VYSVĚTLENÍ ZADÁVACÍ DOKUMENTACE Č. II

Název veřejné zakázky:	Po stopách těšínské tramvaje – rozvoj přeshraniční turistiky
Druh veřejné zakázky:	Stavební práce
Režim veřejné zakázky:	Podlimitní
Druh zadávacího řízení:	Zjednodušené podlimitní řízení
Název zadavatele:	město Český Těšín
Sídlo zadavatele:	nám. ČSA 1/1, 737 01 Český Těšín
IČO zadavatele:	00297437
Právní forma zadavatele:	801 - obec nebo městská část hlavního města Prahy
Zastoupení zadavatele:	Mgr. Gabriela Hřebačková, starostka
Adresa profilu zadavatele:	https://zakazky.tesin.cz/
Název projektu:	Po stopách těšínské tramvaje - rozvoj přeshraniční turistiky
Registrační číslo projektu:	CZ.11.2.45/0.0/0.0/18_029/0001831

Vysvětlení, změna nebo doplnění č. 4

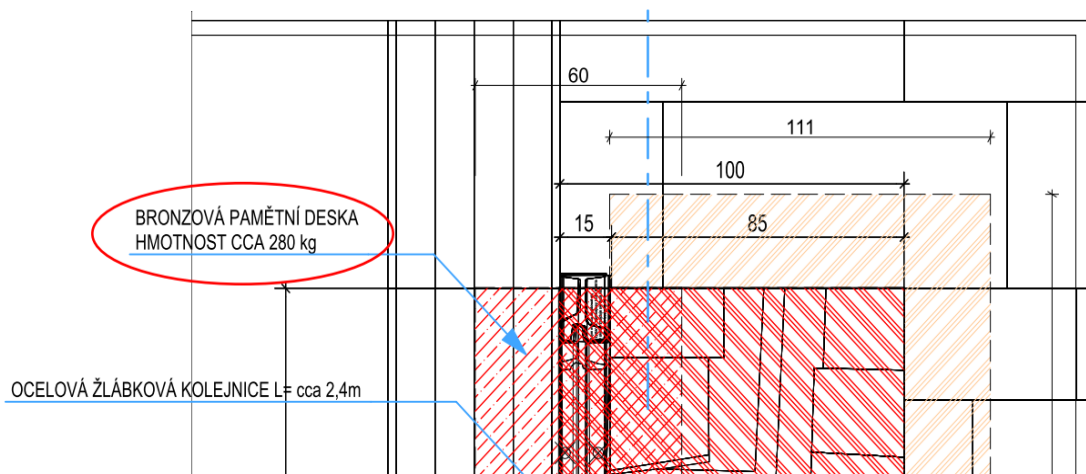
Na výkrese architektonický prvek č. 1, části projektové dokumentace Architektonické prvky prosíme o doplnění nápisu, který má být na žulové desce osazen. Prosíme také o uvedení jak má být bronzový nápis k žul. desce připevněn.

Pamětní deska bude bronzová s cca 200 znaky (příloha PAMĚTNÍ PRVKY-D 1.1.12B)

Viz dotaz č.6.
